RAPPORT D'ETUDE

OBJET : RETRUCTURATION, EXTENSION ET LA MISE EN SECURITE DU BATIMENT DUPUYTREN 1 - C.H.U. DE LIMOGES

REFER : IGH U n°87 085 523 C 0064 - en date du 04/04/2023 -

CLASSEMENT DE L'ETABLISSEMENT: Type : IGH U

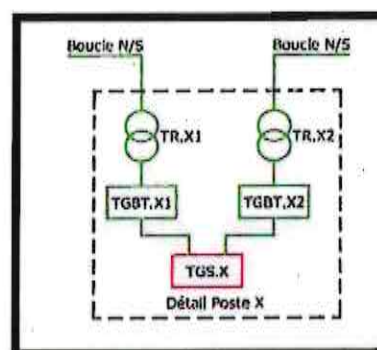
La demande d'avis porte sur l'utilisation de la grande galerie au SS4 qui permettra d'alimenter en air frais les réseaux de ventilation et de désenfumage

- Il est prévu la suppression totale et/ou le déplacement total de tous les équipements techniques installés actuellement dans la galerie SS4.
- La galerie d'air neuf est et restera sous surveillance incendie par la détection existante de type aspirante.
- **Les seules canalisations autorisées seront :**
 - Les conduits d'eau en charge sous calorifugeage M1,
 - Les cheminements des boucles CFO ou CFA sous CTP EI120,
 - Installation de cuves à eau et cheminements des conduits aciers nécessaires à ces cuves.
- Aucune autre installation ne sera admise dans cette galerie qui ne pourra être recoupée.
- Toutes les communications permettant l'accès à cette galerie disposeront d'une portes EI 60 sur ferme porte.

Avis favorable

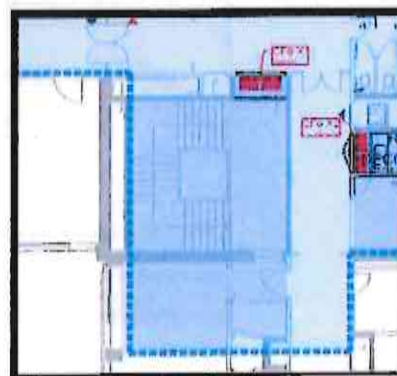
Pour l'escalier 9 apporter des précisions.

4.3 CARTRAC

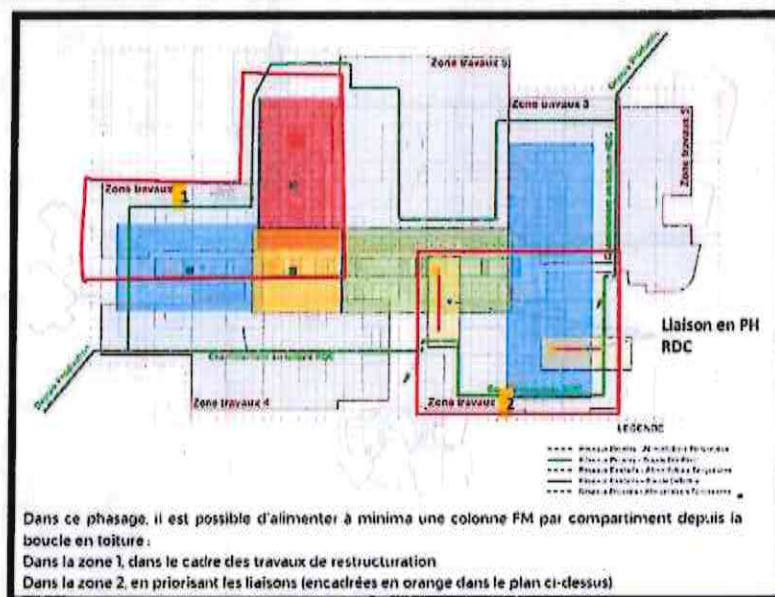
- Fournir le planning de démontage des CARTRAC et préciser comment seront gérées les protections des accès aux gaines verticales non recoupées (conformément à l'article GH 19) même pendant la phase de travaux
- Joindre les dispositions constructives et les modalités retenues pour la boucle de fluide médical.

Les prescriptions de la note NTEC-0008/ind A seront appliquées

Figure 1 SS2

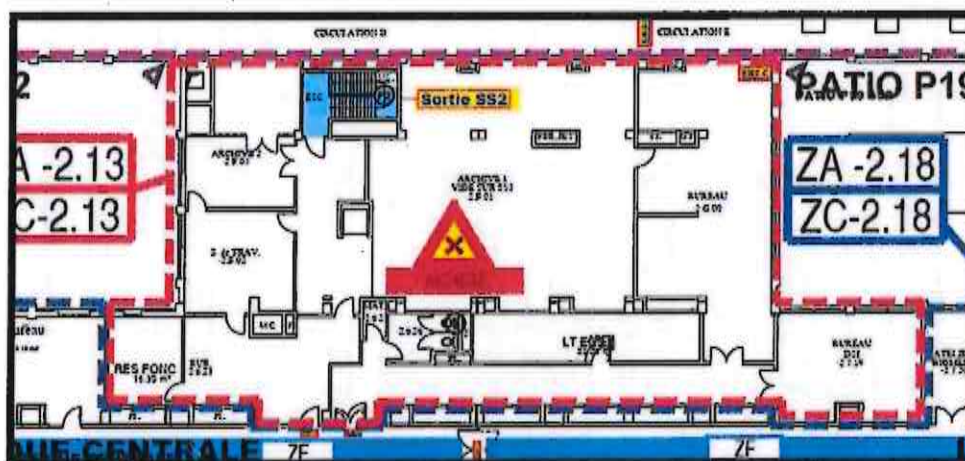
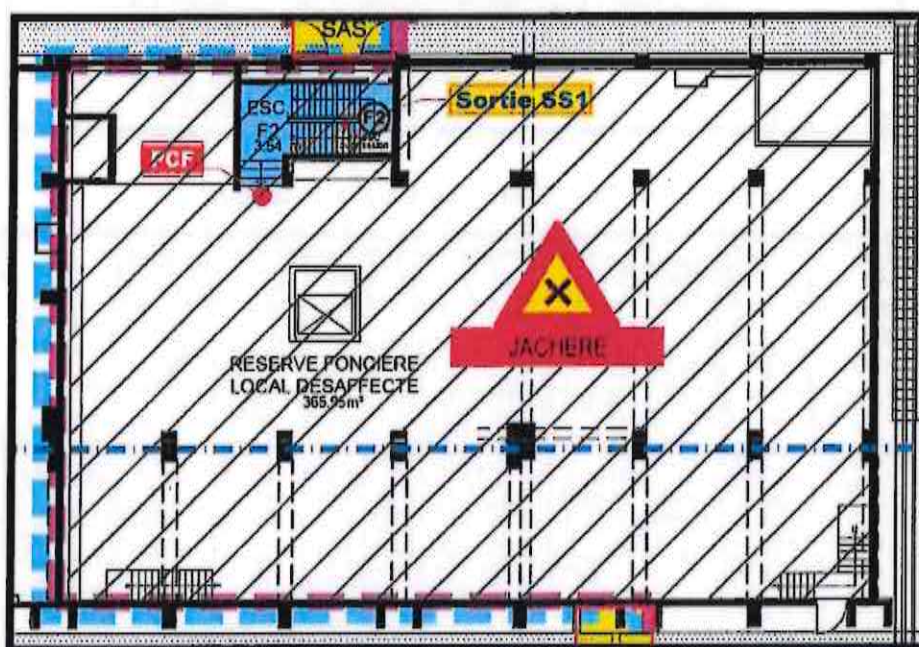
- Les archives au deuxième et troisième sous-sol devront être démenagées avant le début des travaux (fournir une date). Ce local sera vidé de potentiel calorifique et mise en sécurité (restitution du degré coupe-feu et traitement des conduits et clapets).

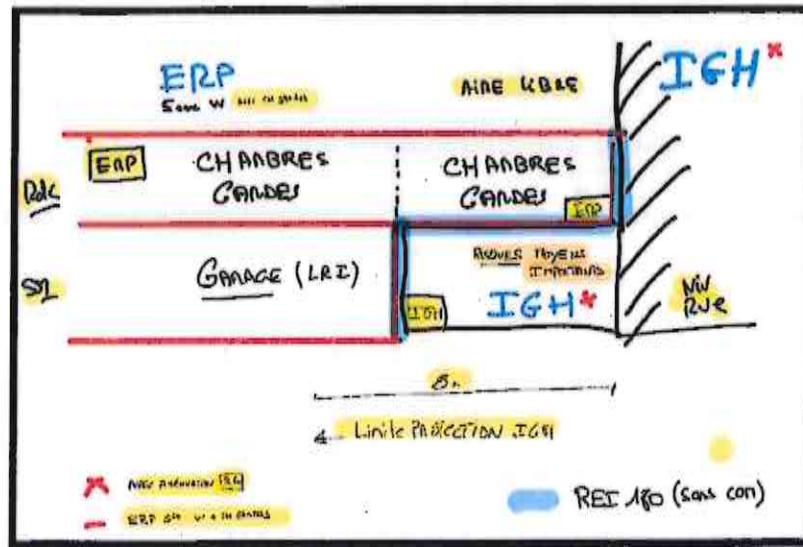
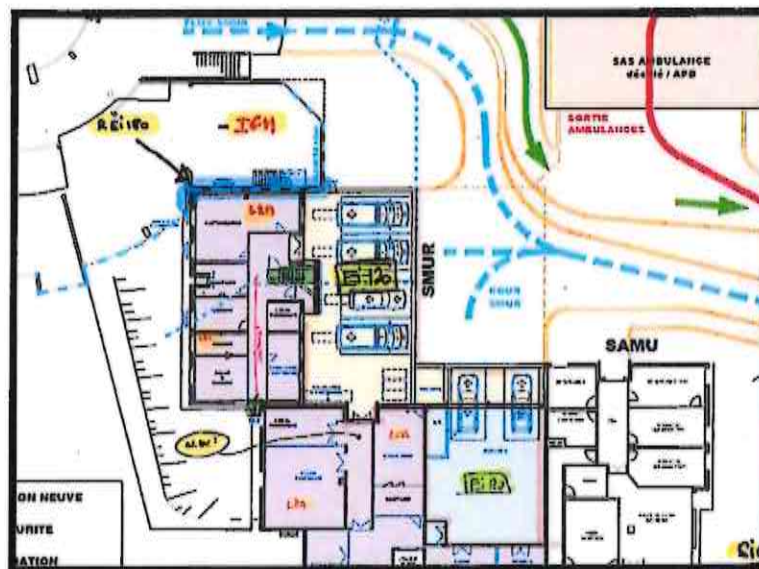
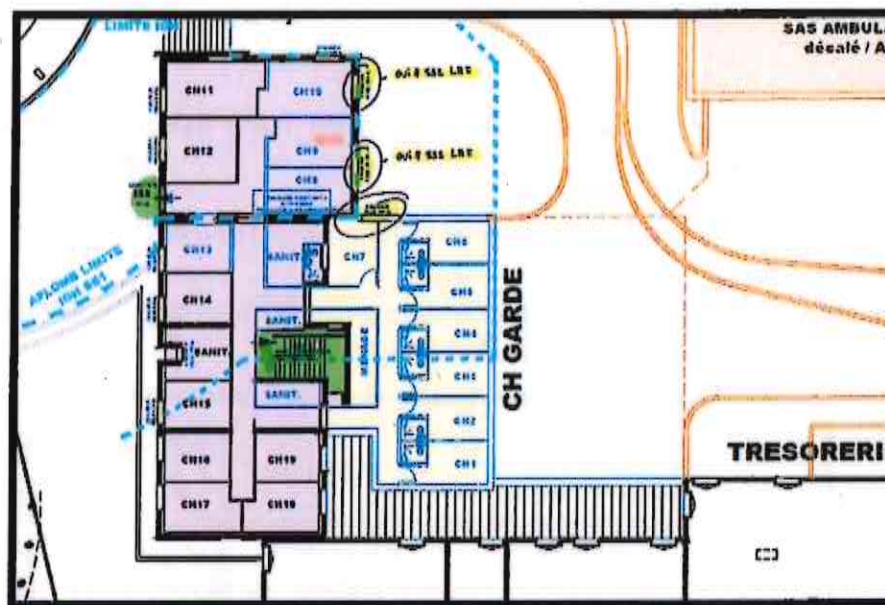
Le CHU demande à faire des travaux afin que le bâtiment SAMU ne soit plus dans l'IGH mais deviennent un tiers indépendant

- Le recouplement devra respecter les schémas ci-dessous, REI 180 entre les deux bâtiments y compris les gaines et conduits
- Préciser si nous disposons d'une indépendance de structure entre l'IGH et le bâtiment SAMU
- La toiture du bâtiment SAMU devra être BRooF T3

- Le bâtiment SAMU devra disposer d'un organe de coupure indépendant au niveau des fluides
- Les ouvrants dans le volume de protection sur (les deux façades coté coupole) devront être traités E 60 dans les deux sens de feu (E o → i et E i → o). Ils seront en châssis fixe
- Déplacer la porte qui donne près des ouvrants du local cartographie
- Les parois existantes du bâtiment SAMU devront avoir un degré coupe-feu EI 120 dans le volume de protection
